Verslag derde stadsbrede bijeenkomst Gebiedsvisie Vernèdepark en omgeving Dr. J. W. Paltelaan. 22 mei 2024

Als laatste werd er een inhoudelijke presentatie gegeven door het stedenbouwkundig bureau LOS Ruimte maak je Samen. LOS lichtte toe hoe met de opbrengsten van de bijeenkomsten van de afgelopen periode was gewerkt aan de drie varianten die werden gepresenteerd.

Variant 1

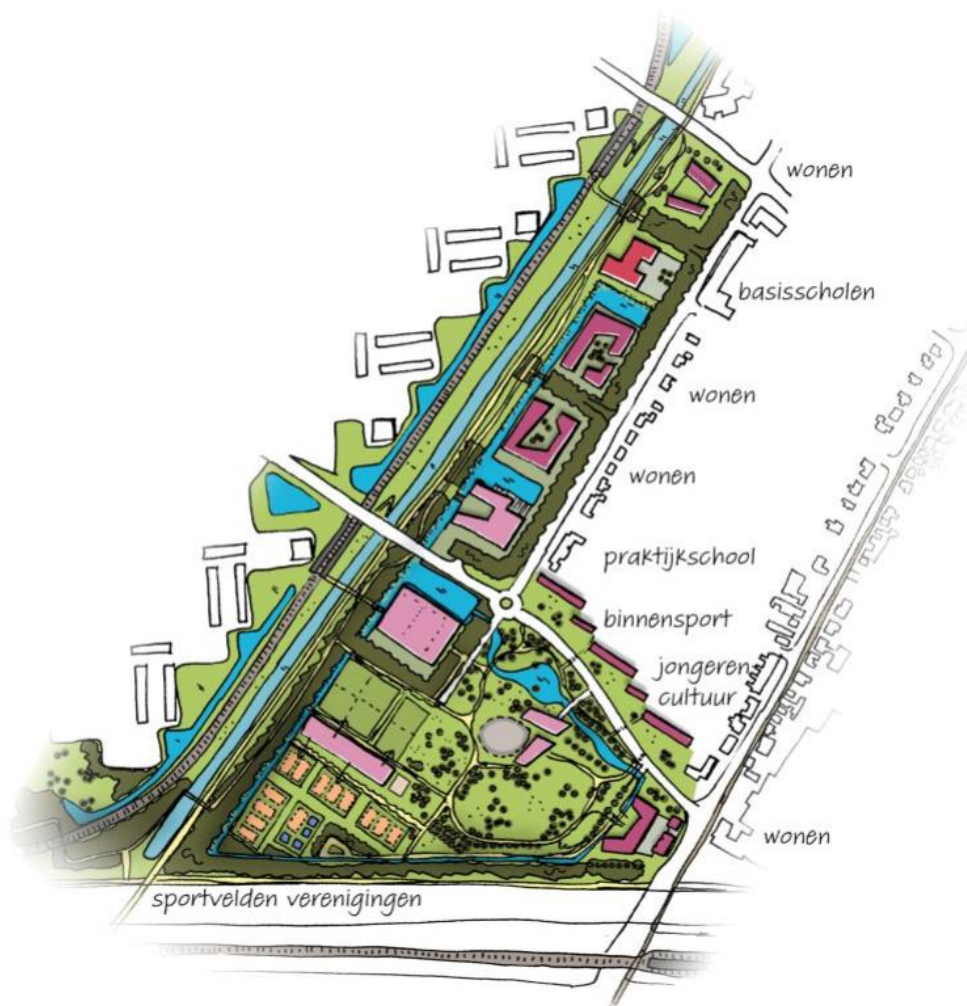
In variant 1 wordt gewaardeerd: het behoud van het groen, waarbij op de Eerste Stationsstraat 185 het groen wordt doorgetrokken en geen woningbouw plaatsvindt. Ook de verbinding met en behoud van het groen langs de Delftse wallenwetering wordt gewaardeerd. Voor de sportvoorzieningen wordt positief gereageerd op de clustering en het behoud van de huidige sportaanbieders. Langs de Paltelaan wordt er vooral positief gereageerd op de eventuele realisatie van knarrenhofjes voor ouderen.

In variant 1 worden de volgende elementen minder gewaardeerd: hoewel de clustering op zichzelf wordt gewaardeerd, reageert men veelal negatief op de vorm van een groot gebouw midden in het park. Dit gebouw neemt te veel ruimte in, is te groot en gaat ten koste van het groen. Daarnaast worden er vraagtekens gezet bij de financiële haalbaarheid. Wat betreft het wonen aan de Paltelaan wordt aangegeven dat 10 tot 12 lagen te hoog is. Laagbouw wordt wel als optie gezien, maar meningen verschillen over wat precies onder laagbouw valt: 3, 4, 5 lagen. Ook de skatebaan aan de achterkant van het park wordt gezien als mogelijk sociaal onveilig.

Vragen over variant 1	Antwoord
Waar komt kynologenclub en waar mogen honden los?	Het is vooralsnog onduidelijk of de kynologenclub in het Vernèdepark behouden moet blijven of dat er elders in de stad een geschikte locatie gevonden kan worden. De gemeente zal hierover in gesprek gaan met de kynologenclub.

Waar zijn de verbindingen met bijvoorbeeld het Arianapark? Waar liggen de fietsverbindingen?	Deze aspecten zullen in de verdere uitwerking van de voorkeursvariant meer aandacht krijgen, maar zijn niet bepalend voor de verschillende varianten. Ongeacht welke (gecombineerde) voorkeursvariant ontstaat, zullen de verbindingen, zowel landschappelijk als routes (wandelen- en fiets) met de omgeving, goed worden meegenomen.
In bestemmingsplan is op parkeerplaats Vernèdepark een aangewezen standplaats locatie voor verkoop kerstbomen. Blijft dat zo bij de nieuwe visie?	Dit hangt af van de beschikbare ruimte voor parkeren op het maaiveld in het voorkeursmodel. Als dit niet mogelijk is, kan er worden nagedacht over een alternatief aan de rand van het park of elders in Zoetermeer.
Waar is het groen gebleven, het is een park?	In deze variant ligt de groene kwaliteit met name langs de Delftse wallenwetering.

Waarom ligt de skatebaan uit het zicht? Dit is sociaal onveilig.	We nemen dit aandachtspunt mee in de verdere uitwerking van de voorkeursvariant.
Hoe hoog wordt het sportcomplex in het park?	De hoogte is ook afhankelijk van welke functies allemaal gestapeld kunnen of zullen worden. Indien er wordt uitgegaan van een sporthal (10-12 meter hoog) met daarboven of daaronder één of meerdere functies, dan moet u denken aan een hoogte van ongeveer 15-20 meter.
Indeling Paltelaan noord, waar zouden de parkeerplaatsen dan terecht komen? Hoe wordt er gekeken naar een dubbele rijbaan en oversteekmogelijkheden?	Het parkeren moet verder worden uitgewerkt. Over het algemeen zal het grotendeels op eigen terrein bij de woningen plaatsvinden, met een deel langs de Paltelaan (bijvoorbeeld onder de bomen). Op dit moment heeft de Paltelaan één rijbaan met twee rijstroken, wat niet zal veranderen. Indien er eventuele herinrichtingsvoorstellen voor de Paltelaan zijn (zoals het toevoegen van meer bomen om het laankarakter te versterken), zullen ook de oversteken veilig worden vormgegeven.

Er is geen geluidsoverlast van de A12, waarom wordt hier dan een oplossing voor bedacht?	Een akoestisch onderzoek naar wegverkeerslawaaï is een wettelijke verplichting.
Waarom wordt er geen tunnel onder de A12 door gerealiseerd?	Het aanleggen van een tunnel zou aanzienlijk meer verkeer richting het gebied en het Dorp trekken, waaronder ook doorgaand verkeer zonder oorsprong en bestemming in het gebied. Dit kan leiden tot toenemende verkeersproblemen in het Dorp. Doorgaand verkeer zou moeten worden geleid via de hoofdwegenstructuur en niet via kortere routes en een tunnel door het Dorp. Bovendien is de aanleg van een tunnel technisch gezien vrijwel onmogelijk of zeer complex vanwege de ligging van de Zuidweg direct naast het spoor en de A12.
Is er rekening gehouden met de plannen van de HTM om halte Dorp en Delftsewallen op te heffen?	HTM doet onderzoek. Er zijn nog geen plannen om deze haltes op te heffen.

Variant 1:

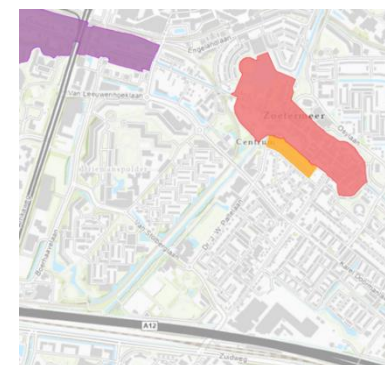
Op de kop van het gebied (huidige plek Praktijkcollege) staat in variant 1 een woontoren (10-15 hoog), hier werd negatief op gereageerd. De aanwezigen zijn in het algemeen tegen hoogbouw vanwege de vermindering van het uitzicht, schaduw en toename van de verkeersdrukte. Vooral de verwachte toename van verkeersdrukte werd door meerdere aanwezigen genoemd. De Paltelaan kan een toename van verkeer niet aan en het nabijgelegen kruispunt wordt nu al als gevaarlijk ervaren. Daarnaast wordt het rondom de basisschool ook vaak als te druk ervaren. Een groot deel van de aanwezigen zien het gebouw op de kop het liefst niet hoger dan 5 verdiepingen. Een ander deel van de aanwezigen geeft aan dat er een hoge woningnood is en dat er ergens gebouwd moet worden. Ook geven zij aan dat met hoogbouw meer woningen gerealiseerd kunnen worden.

De doorgetrokken appartementen langs de Delftsewallen vonden aanwezigen te hoog en te dicht bij de Delftsewallen. Er werd meermaals aangegeven dat er sprake is van een beschermd dorpsgezicht, waardoor dit niet zou mogen. (De dichtstbijzijnde beschermde stadsgezichten zijn het Wilhelminapark en de Dorpstraat.)

Een aantal aanwezigen vond het uitzicht richting de Delftsewallen vanuit de hofjes te weinig??. De appartementen zijn te hoog om overheen te kijken en de

lengte en vorm zorgen ervoor dat er erg weinig doorkijkmogelijkheden zijn vanuit de hofjes.

De woontoren van 10-15 lagen op de plek van het Praktijkcollege wordt ervaren als te hoog. De appartementen aan de Paltelaan worden ervaren als te hoog en lang. De hofjes zelf waren prima, omdat ze passen bij 't Dorp. Het cluster werd zowel positief als negatief ervaren. Het positieve punt is een groter park.
